Inspeksjonsrapport med alvorlige avvik - Osan nedlagte deponi - Vågan

Kontrollnummer: 2021.078.I.SFNO

Resultater fra inspeksjonen – alvorlige avvik på deponiområdet

Figur 1: Utklipp fra Nordlandsatlas.no flyfoto fra 2017

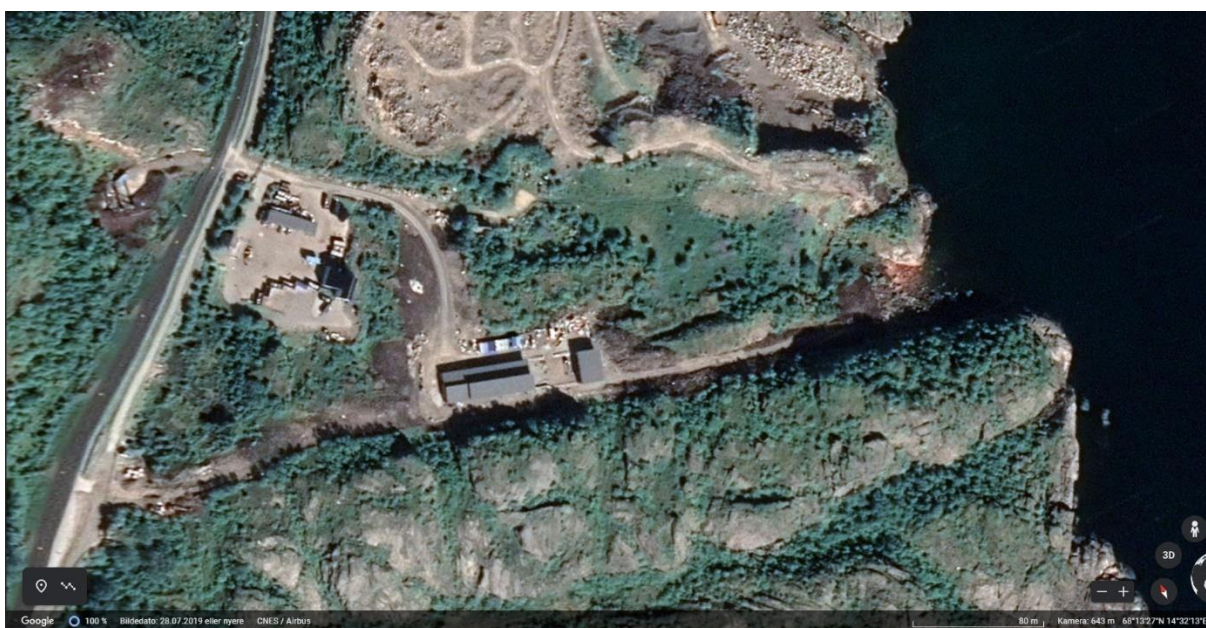
I siste statusrapportering fra Lofoten Avfallsselskap til oss i 2009 ble det informert om at deponiet ble endelig avsluttet med toppdekke i 2005. På flyfoto fra Nordlandsatlas.no (2017, figur 1), ser deponiområdet ut som det er tildekket, og med en del vegetasjon.

På Google Earth finnes bilder fra 2019 eller nyere, som viser at området også var godt dekket av vegetasjon.
